品質管理基準規則を踏まえた保安規定第3条記載3社案

大飯発電所原子炉施設保安規定変更前後比較表（第 次改正）

柏崎刈羽原子力発電所 原子炉施設保安規定 変更比較表

浜岡原子力発電所原子炉施設保安規定 変更前後比較表

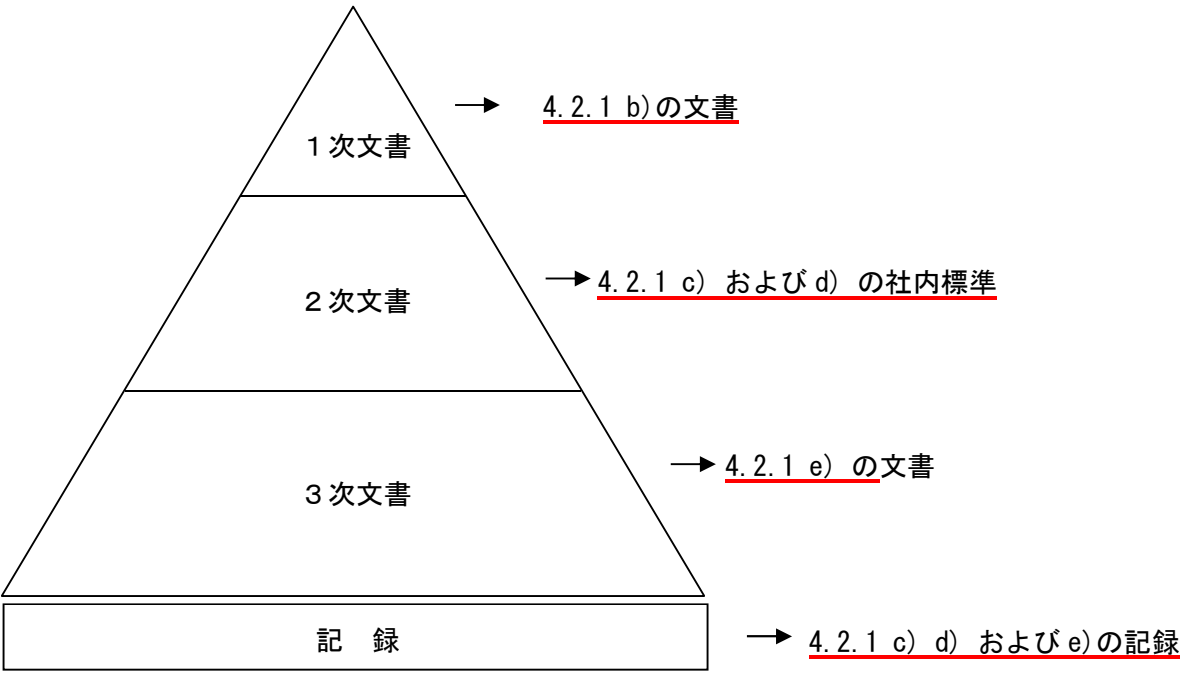
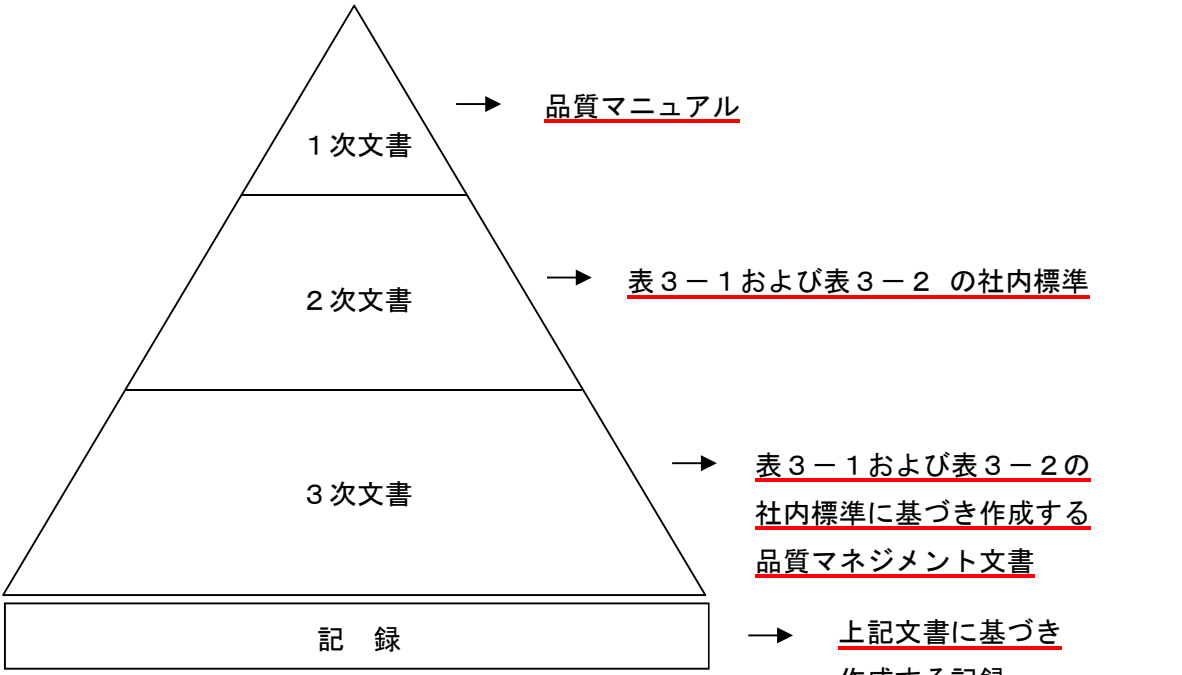
変 更 前	変 更 後	理 由
 <p>1次文書 → <u>4.2.1 b)の文書</u></p> <p>2次文書 → <u>4.2.1 c) および d) の社内標準</u></p> <p>3次文書 → <u>4.2.1 e) の文書</u></p> <p>記 録 → <u>4.2.1 c) d) および e)の記録</u></p> <p>図3-2 品質マネジメントシステム文書体系図</p>	 <p>1次文書 → <u>品質マニュアル</u></p> <p>2次文書 → <u>表3-1 および表3-2 の社内標準</u></p> <p>3次文書 → <u>表3-1 および表3-2の社内標準に基づき作成する品質マネジメント文書</u></p> <p>記 録 → <u>上記文書に基づき作成する記録</u></p> <p>図3-2 品質マネジメントシステム文書体系図</p>	<p>原子力規制における検査制度の見直しに伴う変更（品質管理規則の制定に伴う変更）</p>

図 2. 品質マネジメントシステム文書体系図

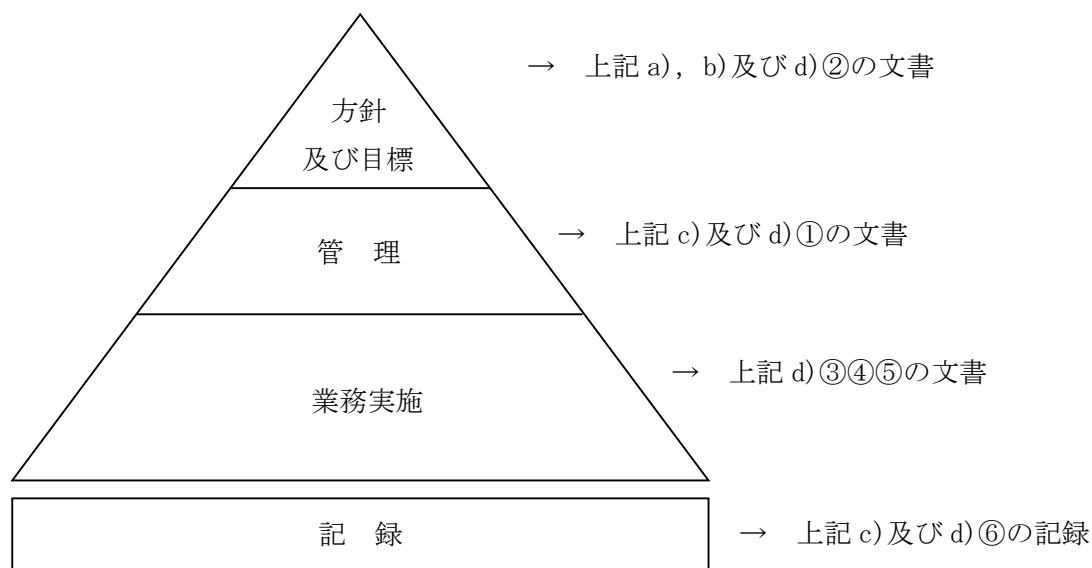
4.2.2 品質マニュアル 組織は、品質マニュアルとして本 品質保証計画 を含む「 Z-21 原子力品質保証規程」を作成し、維持する。制定・改訂権限者は社長とする。						4.2.2 品質マニュアル (1) 組織は、品質マニュアルとして本 品質マネジメントシステム計画に定める要求事項 を含む「原子力品質保証規程」を作成し、維持する。制定・改訂権限者は社長とする。 (2) 「 原子力品質保証規程 」には、次の事項を含める。 a) 品質マネジメントシステムの運用に係る組織 b) 保安活動の計画, 実施, 評価及び改善 c) 品質マネジメントシステムの適用範囲 d) 品質マネジメントシステムについて確立された“文書化された手順”又はそれらを参照できる情報 e) 品質マネジメントシステムのプロセス間の相互関係

- ②発電所品質保証計画書
- ③要領, 要項, 手引等の手順書
- ④部門作成文書
- ⑤外部文書
- ⑥上記①②③④⑤で規定する記録
